女川原子力発電所第2号機 工事計画審査資料	
資料番号	O2-他-F-24-0009_改1
提出年月日	2021年5月12日

女川原子力発電所第2号機 地下水位の設定、 耐震評価における断面選定について

2021年5月12日
東北電力株式会社

■ 指摘事項1

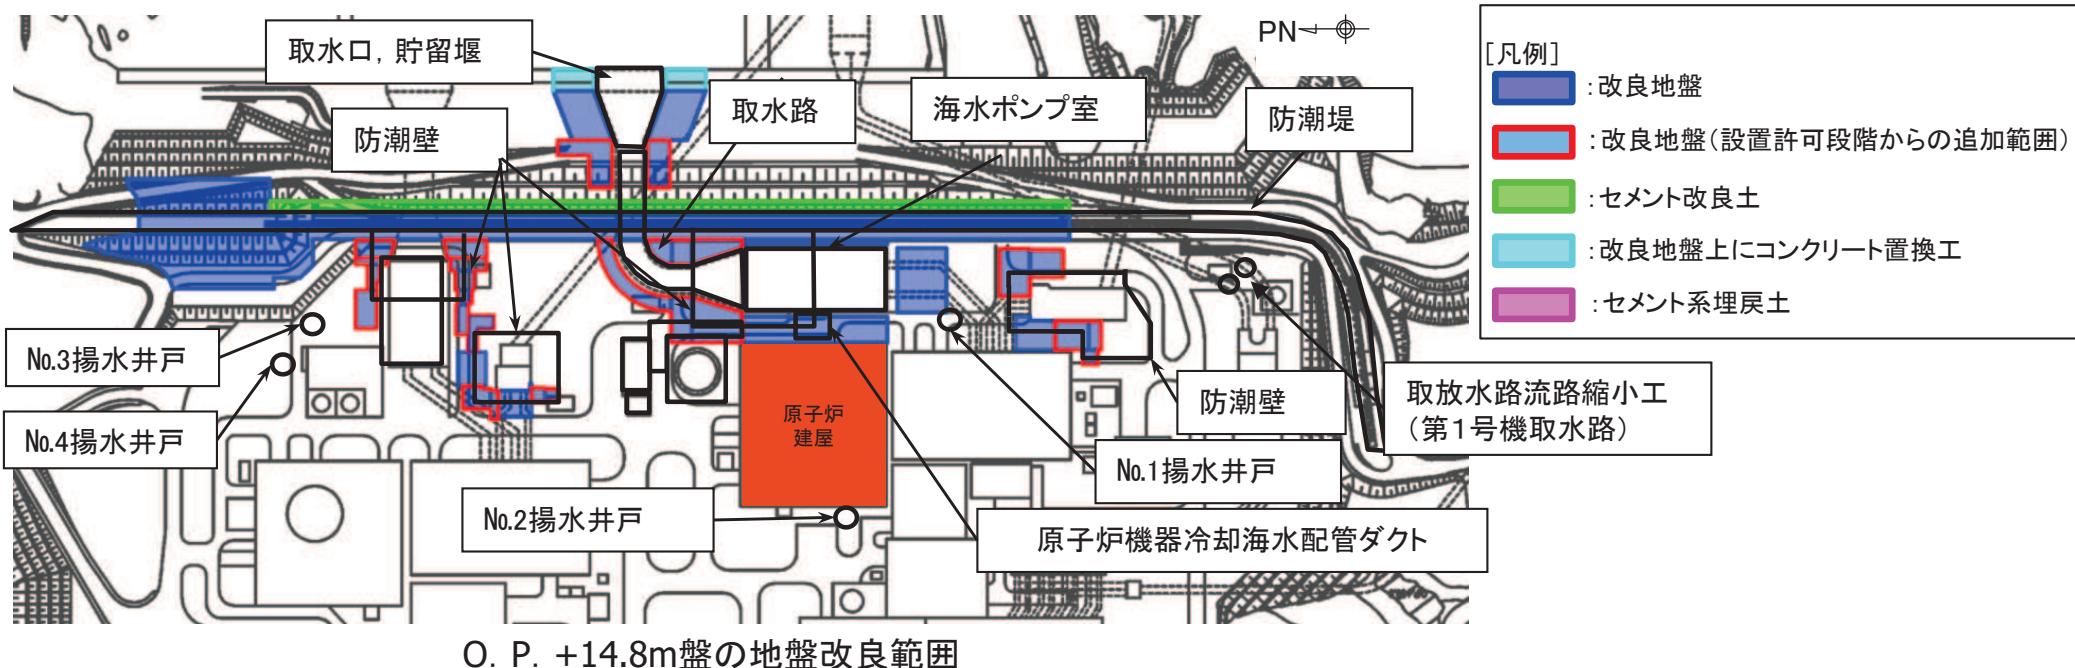
設置変更許可時からの設計進捗を踏まえて、地盤改良の効果を整理して説明すること。

- ・ 詳細設計の結果として、地盤改良を実施した施設毎に地盤改良の目的と施工範囲を示した上で、施設の耐震評価においては液状化に対する改良地盤の効果を踏まえて適切な解析手法を選定する方針を示した。(p.28～30)

■ 指摘事項2

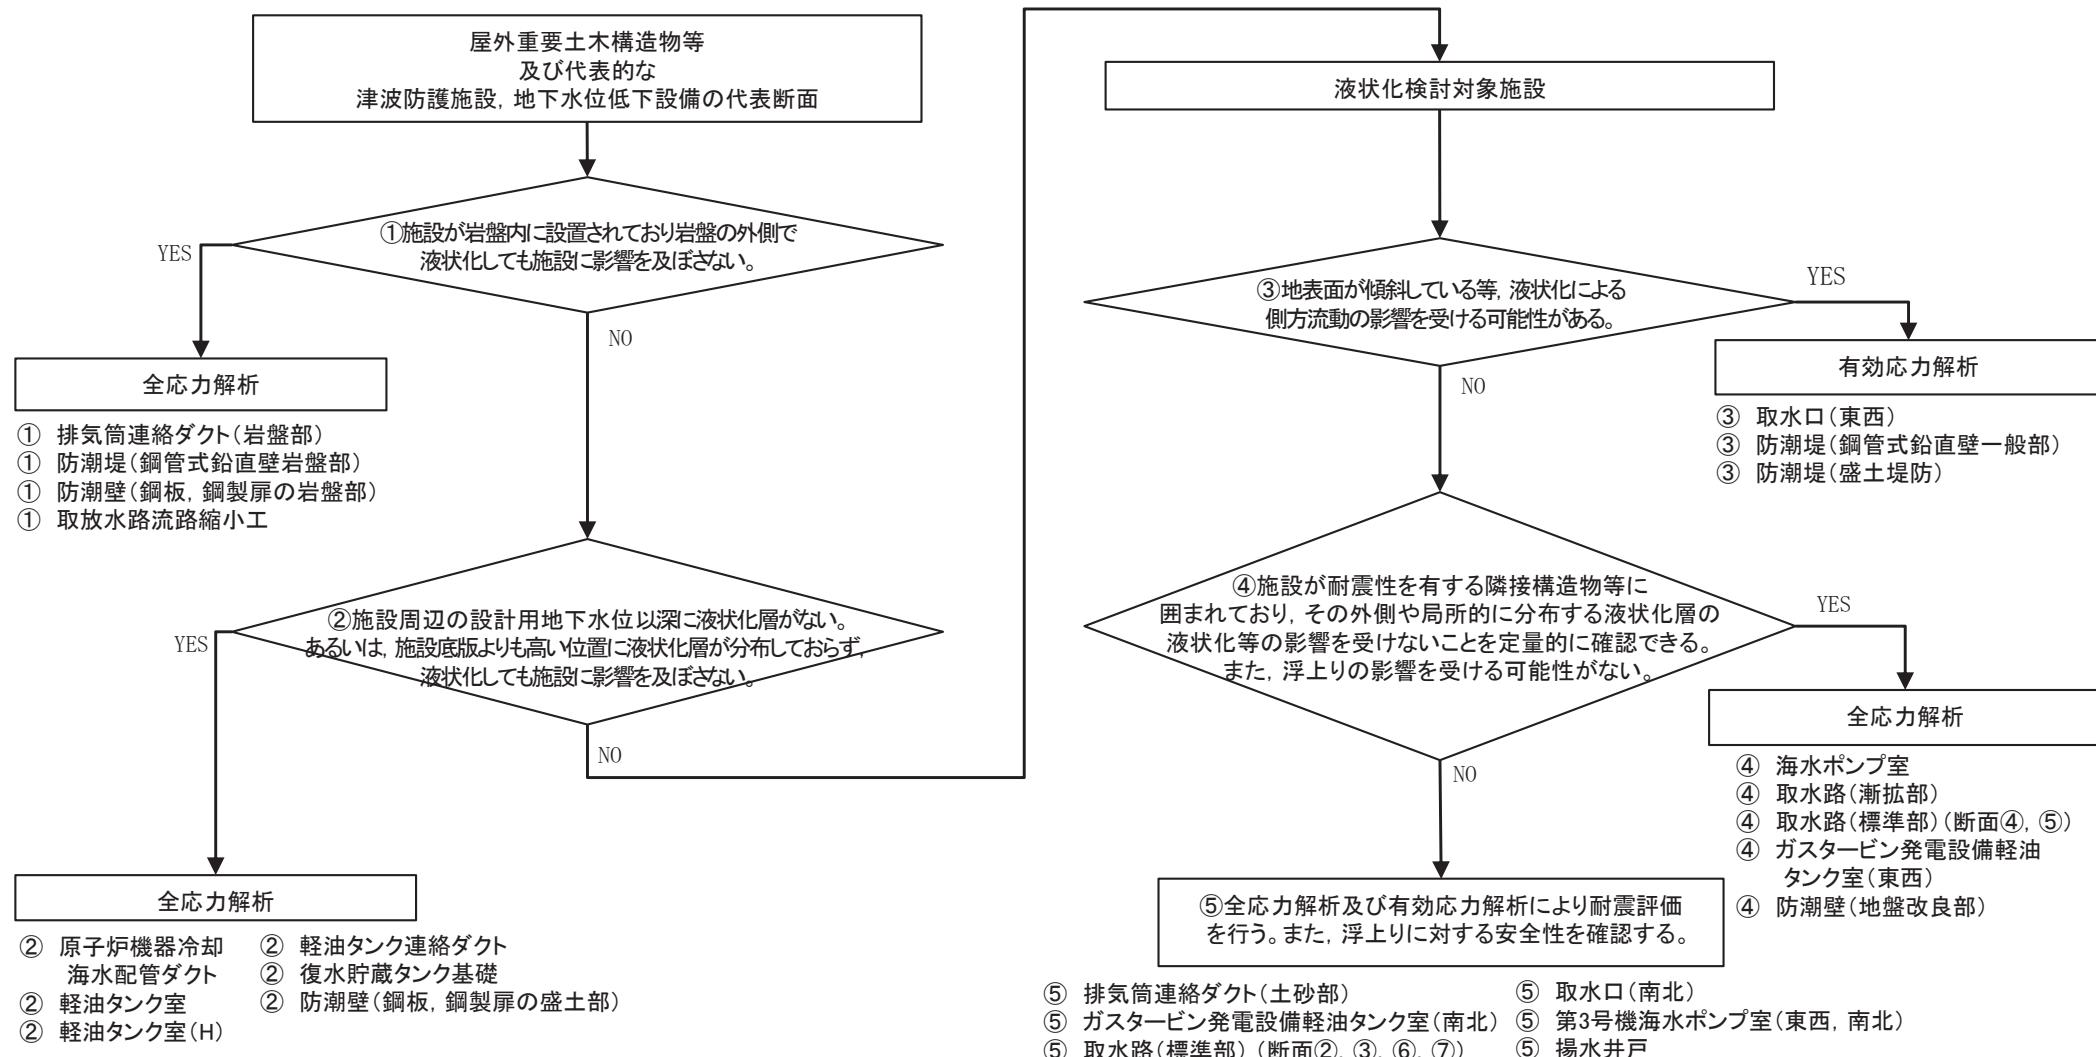
各施設の解析手法の選定について、液状化や浮き上がりの評価を踏まえて説明すること。

- 敷地の盛土及び旧表土が繰返し軟化することを踏まえ、地盤の側方流動や浮上り等の液状化による施設への影響が考えられる場合には、有効応力解析による評価が選定されるよう作成した「解析手法の選定フロー」に基づき、解析手法を選定する方針と選定結果を示した。
(p.32～38)

■ 指摘事項3

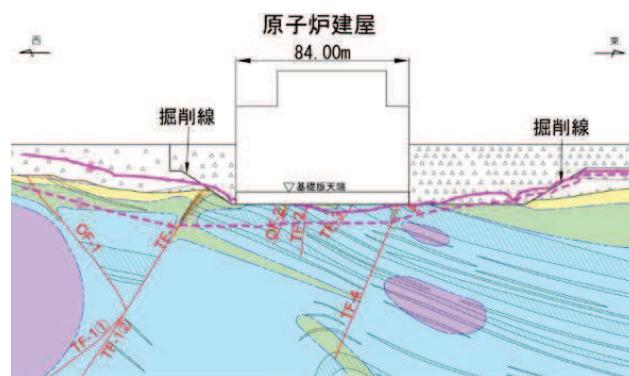
設計用地下水位を高めに設定していることを踏まえ、地下水位が低い場合の影響を整理して説明すること。

- ・ 地下水位が低い場合に起こる現象を想定した上で、耐震評価に影響を与える可能性がある事象を抽出し、各パターンにおける検討対象施設と影響検討内容を整理し、影響を確認する。
(p.43～44; 影響確認は今後検討)
